計畫名稱：雲林離島式基礎工業區環境監測計畫(113~114年)

環保署審查意見暨工業局辦理情形說明對照表 (1/3)

雲林離島式基礎工業區施工期間環境監測98年第2季
(98年04月~06月報告)行政院環境保護署審查意見回復情形

圖 1 新與區潮間帶於各年度之懸浮固體最高、平均與最低濃度變化(測站 N1)

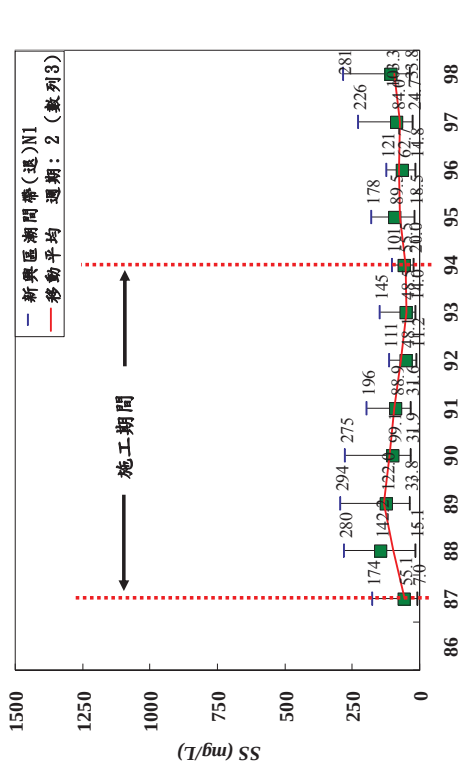
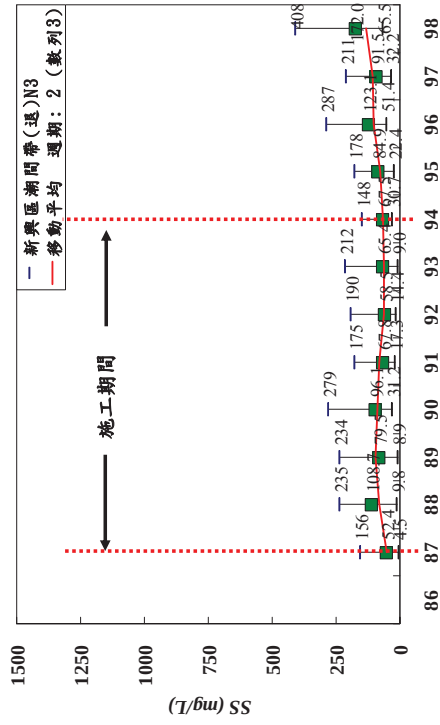
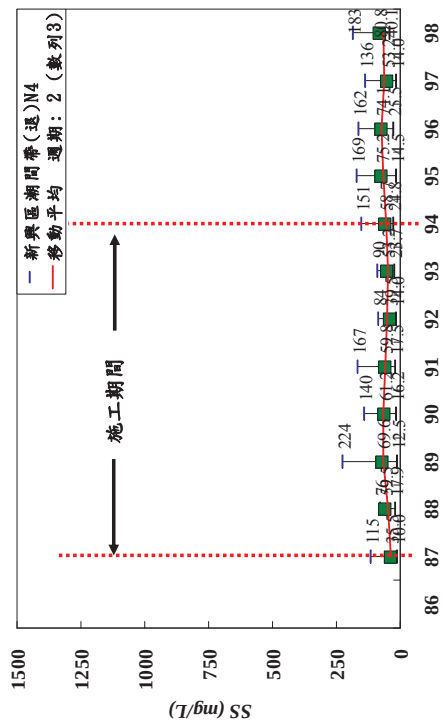
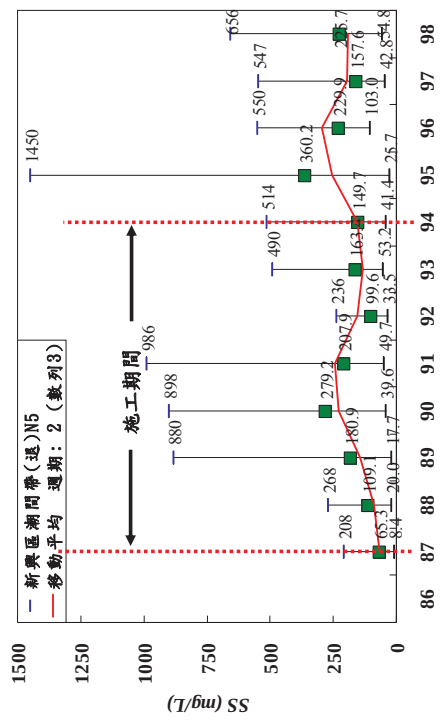
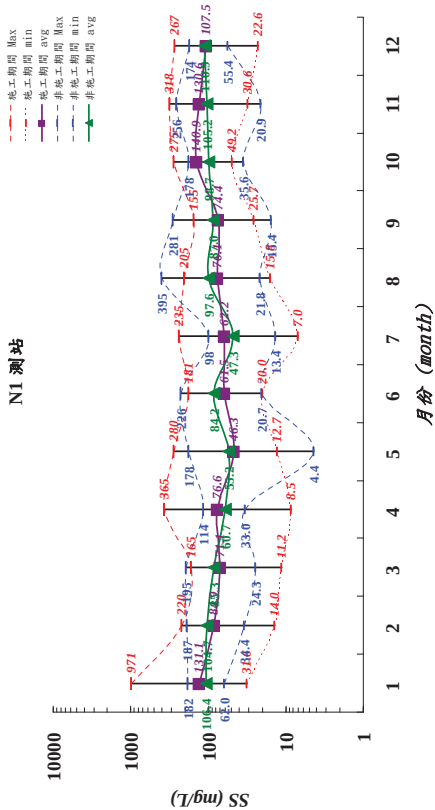
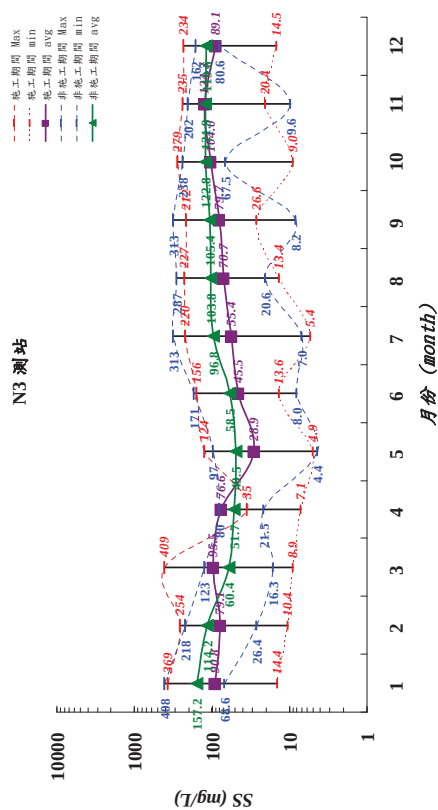
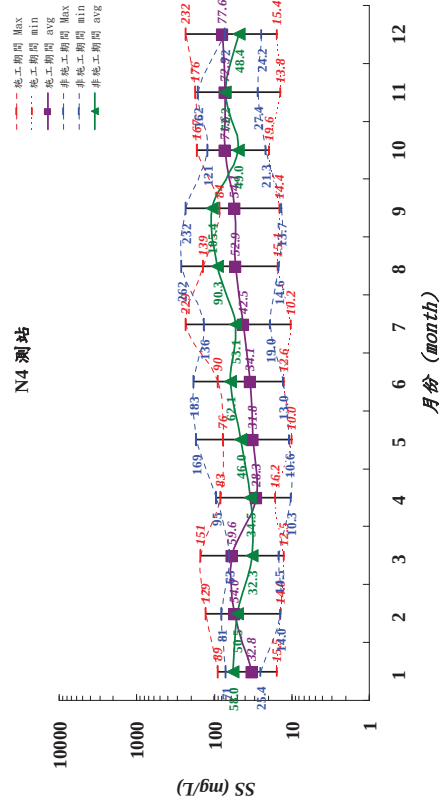
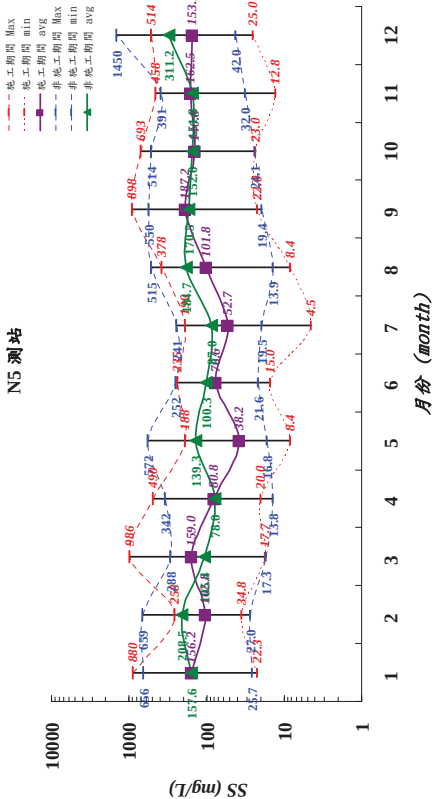
行政院環境保護署意見	意見回復
1. 本署98年10月1日環綜字第0980088814號函說明三「本署新與區潮間帶於退潮計有溶解氧、五日生化需氧量、大腸桿菌群、氨氮與磷及漲潮期計有大腸桿菌群、氨氮與磷符合甲類海域水質標準。請於下次報告中將歷年來不符合甲類海域水質標準檢測項目，就採樣時間、氣候狀況、陸源污染及本計畫施工期間可能污染等項目，列表分析說明。」之本意，係請就本計畫施工期間對新與區潮間帶可能產生之水質影響，並請就本計畫施工地點與施工期程對新與區潮間帶可能之水質影響，提出分析說明。	本計畫於新與區造地施工方式，乃先築堤而後填土，以避免產生之高濁度水範圍擴大；另施工區內未設營區，不致產生生活污水。故施工期間之造地工程，對新與區潮間帶可能產生之水質影響，主要為水體混濁程度之改變。因此，倘若施工不當則可能造成鄰近區域水體懸浮固體物濃度增高。而近岸水體混濁程度變化，主要係受水中懸浮固體物含量多寡所決定，如來自於大自然力量的颱風所引起之強風豪雨冲刷地表，以及東北季風期風浪拍打近岸翻攪水體，都將造成水體懸浮固體物濃度遽增。如新與區潮間帶懸浮固體物濃度高值，多發生在颱風大雨或東北季風期間。 以下即針對新與區施工地點與施工期程，對鄰近新、舊虎尾溪潮間帶區可能產生之水質影響項目一懸浮固體量變動情形作說明： 1. 由各年度懸浮固體物濃度統計變化圖顯示(圖1~圖4)，位於新、舊虎尾溪間一有才寮排水(N3)、馬厝排水西北側(N4)潮間帶，以及新與區區東南側之馬厝與舊虎尾溪口外潮間帶(N5)，於新與區造地施工期間(民國87年5月至94年12月)與非施工之停工後(民國95年1月~98年9月)相比，其施工期間懸浮固體濃度並無明顯偏高；而位於新與區區東北側之施厝寮排水與新虎尾溪測站(N1)，則於施工之88與89年間，曾出現相對較停工後略高之測值，但增高之懸浮固體濃度有限。以施工期間平均濃度最高值(88年：$SS_{mean}=142\text{ mg/L}$)為例，比停工後(98年：$SS_{mean}=103\text{ mg/L}$)高出39 mg/L，而同年度最高值則相近(88年：$SS_{max}=280/98\text{ 年}$：$SS_{max}=281\text{ mg/L}$)，並無異常偏高，且自90年起亦無持續增高之趨勢。 2. 此外，從施工與非施工期間(停工後)各月之懸浮固體濃度高低變化統計(圖5~圖8)顯示，其月平均濃度於施工與非施工期間互有高低，並未有施工期間各月的平均濃度明顯高於停工後之現象。 3. 另由新與區施工期間與非施工期間懸浮固體物平均濃度(退潮)比較可知(表1)，除新虎尾溪出口潮間帶(測站N1)，於施工期間平均濃度略高於非施工期間外，其餘整體呈現非施工期間懸浮固體物平均濃度較高之特性，且非施工期間總平均濃度(129 mg/L)比施工期(91.6 mg/L)明顯高出37.4 mg/L，亦即非施工期間懸浮固體物平均濃度，仍比施工期間高出約40.8%。此顯示出新與區區圍堤造地施工行為，於施工期間對鄰近水體所造成的混濁擾動程度，與非施工行為為知大雨冲刷，或風浪翻攪淺水區所產生之高懸浮物相比，整體而言並不顯著。 4. 綜合上述分析可知，新與區於造地施工期間，並未對該鄰近潮間帶區水體之懸浮固體量，產生明顯增量之不利影響。

圖1 96年度至100年度麥寮區河川/河道歷次氨氮濃度變化圖

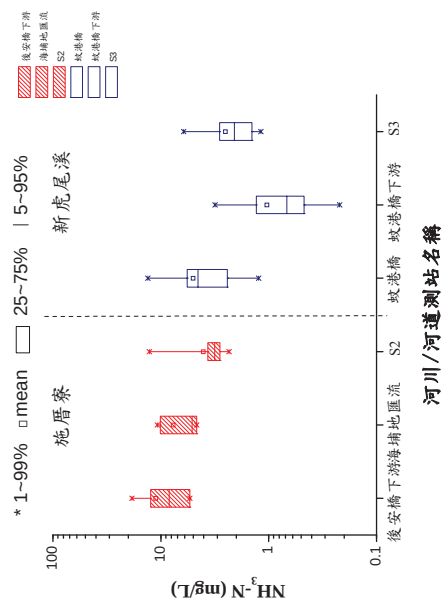
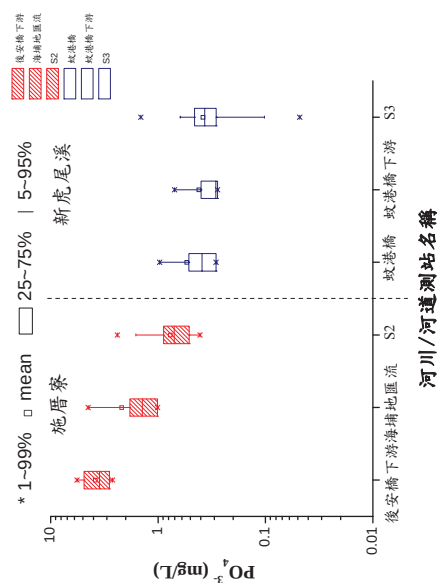
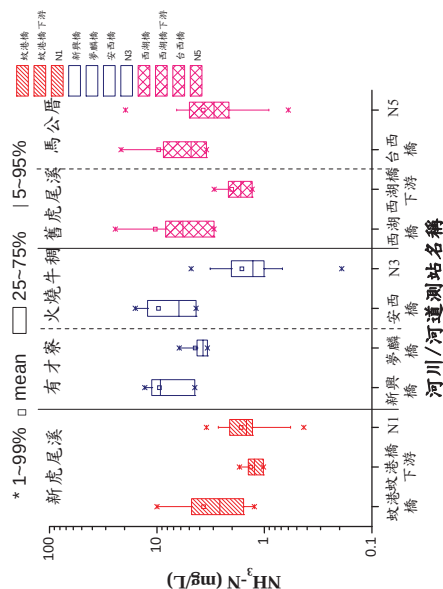
行政院環境保護署意見	意見回復
4.工業區附近河口河川水質欠佳，監測報告表示屬於內陸排放與本(雲林離島式基礎)工業區無關，請補充及檢附相關判讀依據。	4.謝謝指教，請參閱如下附件-河口水質污染補充說明。
5.報告書P.3-38頁，地下水質民井4之錳含量1.51mg/L比歷年之監測數值大幅攀高，且超過地下水監測基準0.25mg/L，P.3-35頁內文說明與歷年相似，請修正說明。	5.謝謝指教。 有關地下水質民井4之錳含量比歷年之監測數值大幅攀升之情形，由於該井屬民生用井非一般標準監測井，故不受相關規範管理。因民井設置位置與深度皆與監測井有一定程度之差異，且易受人為活動（例如：畜牧、養殖等）影響，因此，該井地下水相關檢測數據僅作為背景資料使用，並與工業區內監測井檢測之數據比對使用。經比對歷年之檢測結果，本次錳確有大幅攀高情形，後續仍將持續採樣監測，以追蹤其濃度變化。另外針對P.3-35頁內文說明與歷年相似之情形，係指除了錳以外之其餘重金屬而言，包含銅、鉛、鋅、鎘、鉻、砷、鐵、鎳及汞，並非特定針對錳數值進行說明。
6.附錄四原始紀錄表七、八，河口水質報告重複，未見陸域水質報告及底泥之報告(僅有封面)。	6.謝謝指正，報告資料因印刷排版疏漏，爾後將詳加注意改正。
7.河川及海域水質底質重金屬於2月3月有執行監測(P.1-19-21)，未見監測及結果說明。	7.謝謝指教， 河川及海域水質、底質重金屬 監測結果說明請參閱報告書p2-56~p2-57。
8.請提供本季執行地下水採樣之原始紀錄，以利審查。	8.謝謝指教。 本季地下水採樣之原始紀錄已檢附於附錄中，惠請查閱附錄4-地下水質調查結果。

河川、河口至潮間帶測站氨氮與磷之濃度分布布可知，於退潮期間各測站之氨氮(圖3)與正磷酸鹽(圖4)濃度盒子圖變化趨勢顯示，新虎尾溪出口(N1)、有才寮出口(N3)與舊虎尾溪出口(N5)之潮間帶區測站，整體平均皆較其相對上游的河川測站為低，其濃度分布呈現向海域遞減之特性。如有才寮排水的新興橋與夢麟橋、火燒牛稠的安西橋，以及舊虎尾溪的西湖橋與西湖橋下游、馬公厝排水之台西橋測站，其氨氮與正磷濃度，均呈現上游河川高於下游河口，而潮間帶則為最低的分布，這些調查區並非本工業區廢水排放之區域，由濃度高低分布顯示，其近岸水體的污染來源主要為河川。另外，由圖中亦可知，舊虎尾溪出口潮間帶(N5)的氨氮與磷濃度，相對較於新虎尾溪出口潮間帶(N1)及有才寮出口潮間帶(N3)變動為大，此反映出舊虎尾溪近岸水體，受到來自舊虎尾溪加上馬公厝排水匯入河川污染輸入，尤其是氨氮方面的加成影響，使得舊虎尾溪出口潮間帶水質，相對較其北方潮間帶區變動大且平均濃度較高。

圖 1 彰雲沿海水質污染特性之空間分布

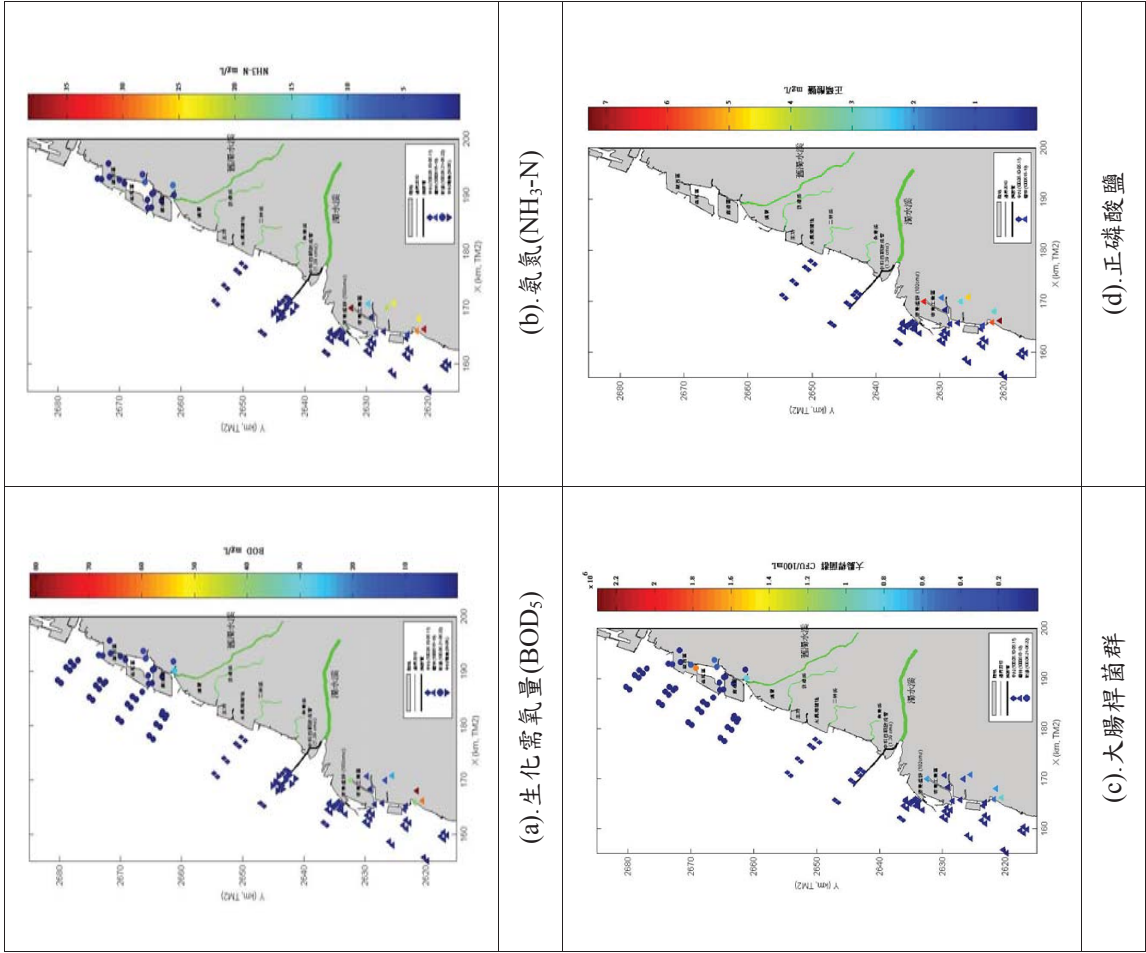
6.報告書圖3.1.7-4氨氮比較分析圖，本季蚊港橋氨氮測值持續上升，請說明原因為何。	新虎尾溪(蚊港橋測站)流域主要負荷乃受長期陸源不定期畜牧與生活廢污水中氮排放量變動所影響，導致氨氮濃度高低變化不一。由附件圖 1(b)彰雲沿海水質氨氮之空間變化趨勢顯示，其濃度分布多呈現從河口向海域遞減之特性，其結果亦反映於新虎尾溪下游河段，河川污染指標(RPI)均屬嚴重污染。

臭氣圖 3.1.1-4 更新如下

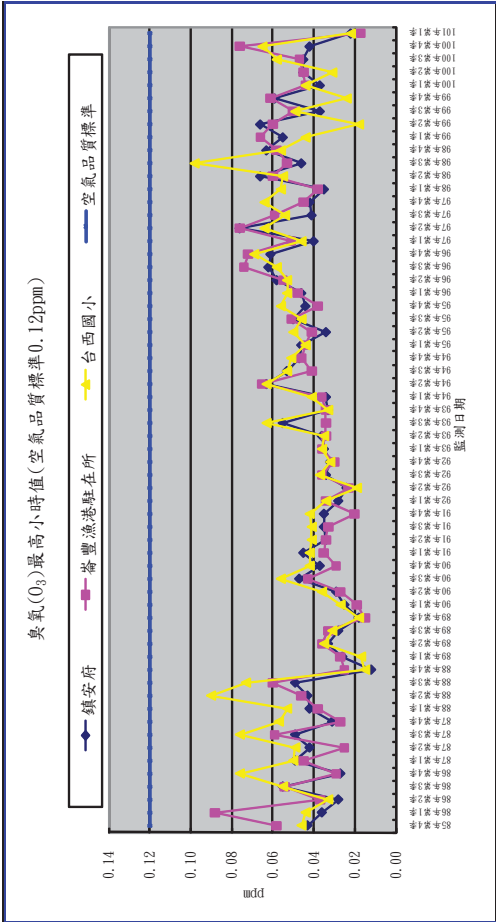
雲林縣政府意見	意見回覆
一、前揭函文本府收文日期為101年5月9日，附件送達日期為101年5月18日，建議爾後公文與附件一併寄送。	一、敬悉，遵照辦理。
二、本季噪音監測未超出標準	二、敬悉。
三、臭氣監測敘述(p3.2)與圖 3.1.1-4(p3.8)顯有不符，請修正。	三、謝謝指教，圖 3.1.1-4 已修正如附件。
四、P2-53~p2-68 圖 2.9-1 中，圖例標示有最大值、平均值及最小值，但於所列趨勢圖中並未完整顯示，請修正內容。	四、謝謝指教，本計畫民國 87 年執行期間係採集多種潮位水質，故於圖 2.9-1 顯現最大值、平均值及最小值之趨勢分析，而由民國 88 年開始調整採樣作業，僅於高、低潮位各進行一次採樣分析，爰此趨勢圖上以高潮位(H)及低潮位(L)水質分析結果進行解析。
五、海域水質雖測值多介於歷年變化範圍，但部分測項(如參寮排水測站之氨氮)較近期監測結果為高，請探討可能原因並持續監測留意其變化趨勢。	五、謝謝指教，由雲林沿海水質狀態之空間變化顯示，雲林離島工業區長期受到新虎尾溪與舊虎尾溪等陸源不定期畜牧廢水與生活污水排入影響，使生化需氧量、氨氮等有機污染指標於河口濃度明顯高於海域，而潮間帶水質介於其間，顯現污染濃度分布從河口向海域遞減之特性，後續將持續監測其變化趨勢。
六、海域水質部分監測值除標明與歷次相比無異外，請註明監測值是否符合相關水質標準或 NOAA 容許濃度。	六、謝謝指教，海域水質相關監測結果於後續報告中將列入美國 NOAA 容許濃度進行解析。
七、地下水除閘切水質外，於鄰海地區亦須觀測及探討地下水水位變化情形，及其與水質項目濃度變化之相關性。	七、謝謝指教，本計畫所進行之地下水監測，主要針對已陸化區域所設立之 2 口監測井及附近地區原有 2 口水井，進行每季 1 次之地下水水質監測，地下水水位監測則係以已陸化區域所設立 2 口監測井進行連續式觀測，歷年來皆有持續監測地下水水質及水位變化趨勢，後續將加強探討地下水水位變化及與水質項目濃度變化之相關性。
八、宜將「附錄四-6-表 1」移至本文，並加入相關重要參數欄位，如監測及管制標準值、溶氧、水深及總溶解固體物等。	八：謝謝指教，將於第 2 季予以修正。
